Oggetto: [ID: 7766] Valutazione di Impatto Ambientale ai sensi dell'art.23 del D. Lgs.152/2006 relativa al progetto P1388 - Progetto Definitivo - "Progetto per la realizzazione della rete idrica dell'abitato di Castellaneta e potenziamento del serbatoio" – Proponente: AQP S.p.A.

ATTO DIRIGENZIALE

OGGETTO: [ID: 7766] Valutazione di Impatto Ambientale ai sensi dell'art.23 del D. Lgs.152/2006 relativa al progetto P1388 - Progetto Definitivo - "Progetto per la realizzazione della rete idrica dell'abitato di Castellaneta e potenziamento del serbatoio" – Proponente: AQP S.p.A.-

Oggetto : [ID: 7766] Valutazione di Impatto Ambientale ai sensi dell'art.23 del D. Lgs.152/2006 relativa al progetto P1388 - Progetto Definitivo - *"Progetto per la realizzazione della rete idrica dell'abitato di Castellaneta e potenziamento del serbatoio"* – Proponente: AQP S.p.A.
Parere ai fini idraulici.

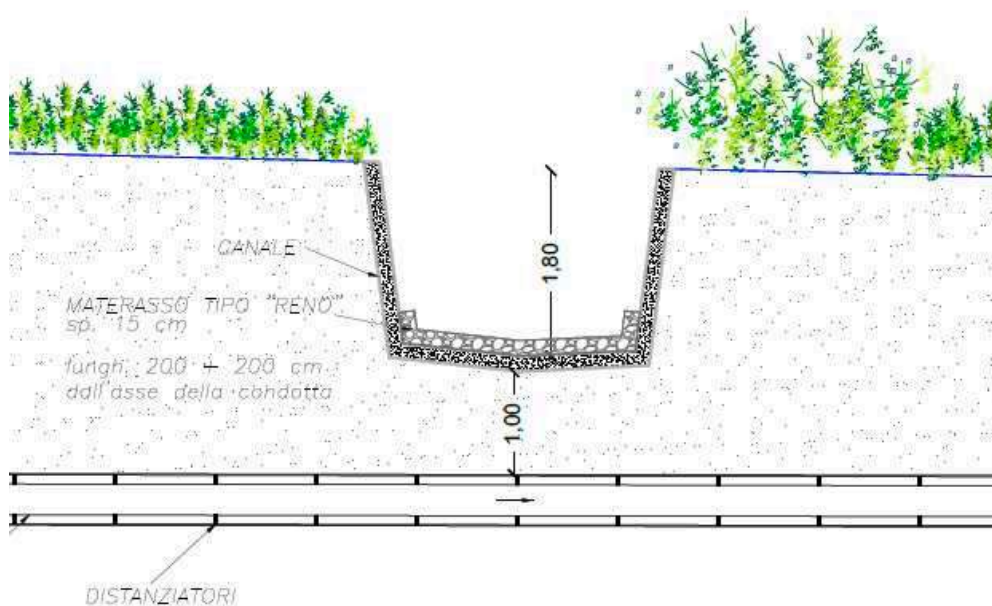
In tale percorso si osserva che saranno intersecati canali e corsi d'acqua episodici censiti dalla carta idrogeomorfologica e dalla Carta Tecnica Regionale, come si evince dalla dall'elaborato grafico *"B 11.1 – Particolari costruttivi: Attraversamenti reticoli idrografici e gasdotti"*.

Tali interferenze saranno risolte dal *Proponente* mediante tecniche no-dig (cfr. pag. 24 dell'elaborato A.10 – *Relazione compatibilità idrologica e idraulica*), al fine di ridurre la perturbazione dell'alveo fluviale e di garantire un ricoprimento sopra la generatrice superiore di almeno 1,00 metro.

Come rappresentato in figura, sul fondo dell'alveo esistente – a protezione dello stesso – è prevista la realizzazione di un intervento antierosivo mediante la posa in opera di materasso tipo “Reno” di spessore 15 cm, a causa di condizioni di trascinamento maggiori che potrebbero verificarsi durante eventi di piena bicentenari, che potrebbero dar luogo a fenomeni di erosione al fondo con rischio di messa a nudo o di scalzamento della condotta in progetto (cfr. pag.24 dell'elaborato “A.12 – *Relazione sul censimento e risoluzione interferenze*”).

con la presente, ai sensi della Legge n.112/1998 e del R.D. n.523/1904, ai soli fini idraulici, si stabilisce che l'esecuzione dell'intervento di *"realizzazione della rete idrica dell'abitato di Castellaneta e potenziamento del serbatoio"* sia assoggettata alle seguenti prescrizioni e condizioni:

1. I materassi in rete metallica dovranno essere certificati secondo le *"Linee guida per la redazione dei capitolati per l'impiego di rete metallica a doppia torsione"* della Presidenza del Consiglio Superiore dei Lavori Pubblici – Servizio Tecnico Centrale – Maggio 2006.

2. La società *Proponente* avrà l'onere di controllare periodicamente lo stato di conservazione e mantenere le opere da essa eseguite sul fondo dell'alveo dei canali interferenti con la condotta idrica, al fine di garantire il buon funzionamento delle stesse e ad evitare fenomeni di erosione in alveo.
